PROPUESTA DE DICTAMEN TÉCNICO

SOLICITUDES DE AUTORIZACIÓN DE MODIFICACIÓN DE DISEÑO PARA LA AMPLIACIÓN DE LA CARGA CRÍTICA MÁXIMA DE LA GRÚA DEL EDIFICIO DE COMBUSTIBLE Y DE CAMBIOS A LOS DOCUMENTOS OFICIALES DE EXPLOTACIÓN ASOCIADOS DE LAS CENTRALES NUCLEARES ASCÓ I Y II

Solicitudes de autorización SA-A1-22/02 Rev. 1 y SA-A2-22/02 Rev. 1 de la modificación para la ampliación de la carga crítica máxima (MCL) de la grúa del edificio de combustible de las centrales nucleares Ascó I y Ascó II, respectivamente, a 125 t.

Figura 1

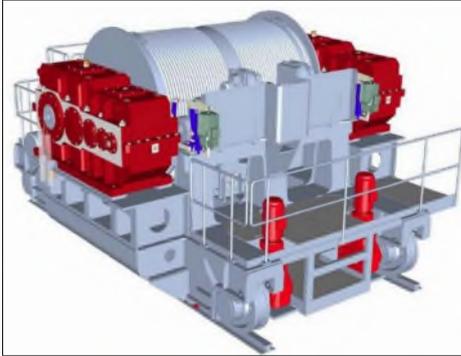
La figura 1 a continuación representa una vista isométrica del carro existente y la figura 2 del carro sobre las vigas del puente-grúa.

Figura 3

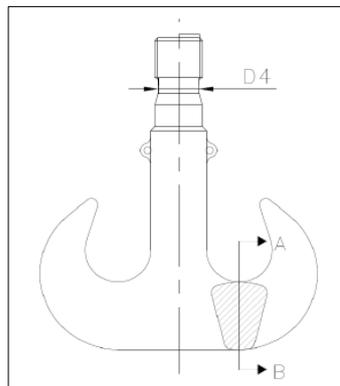
- Gancho de la grúa: el amarre de la carga se realizará a través de un único punto, mediante un gancho tipo ancla (sister hook) y ha sido considerado por el titular como un componente crítico del diseño, estableciendo que las tensiones resultado de las cargas que va a soportar deben ser inferiores al cociente entre la tensión de rotura del gancho y un factor de seguridad de 10, cumpliendo así lo indicado en el apartado 3.3.4.1 de esta propuesta (apéndice C del NUREG-0612). El titular ha calculado las tensiones en la sección D4, en la rosca y en la sección A-B (figura 3) obteniendo los valores de coeficiente de seguridad de 11,5, 42,6 y 13 respectivamente. IMES considera aceptables las comprobaciones del titular para verificar el diseño del gancho, ya que, teniendo en cuenta los factores de amplificación de carga y los factores de seguridad que se han empleado para determinar la tensión máxima admisible, el diseño dispone de margen suficiente para cumplir con lo especificado en el NUREG-0554 y en el FEM 1.001.
